Aan: NGT
Van: 5.1.2.e
Afdeling: Fire en External Safety

Memo nr.: nIT59163_C_Verlaadplaats
Onderwerp: Aanvraag wijziging vergunningsvoorschriften

4 september 2026

Bilfinger Engineering &
Consultancy BeNe
Jan Tinbergenstraat 172
7559 SP Hengelo

Lekscenario vaststellen

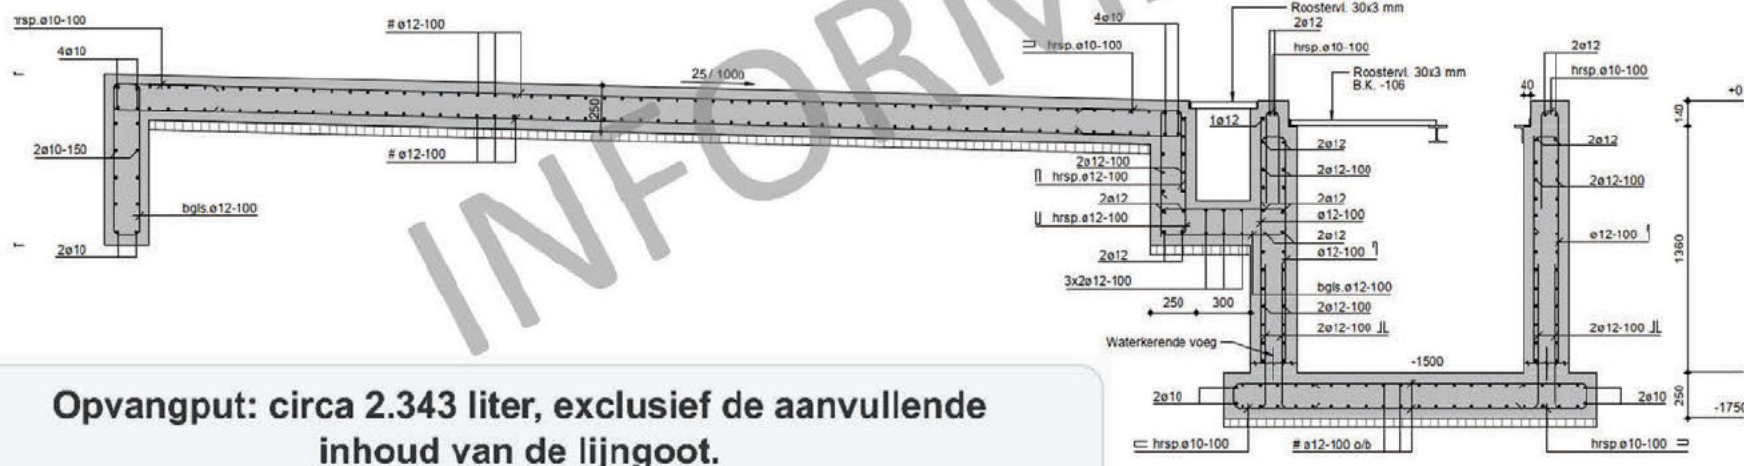
Slangfalen

Volledige uitstroom bij
35 m³/uur

Detectie en stop

Reactie binnen 60 s,
sluiting circa 30 s

Afvoer

Via afschot en lijngoot
naar opvangput

Opvang

Maximaal 1.200 liter,
zonder relevante
accumulatie
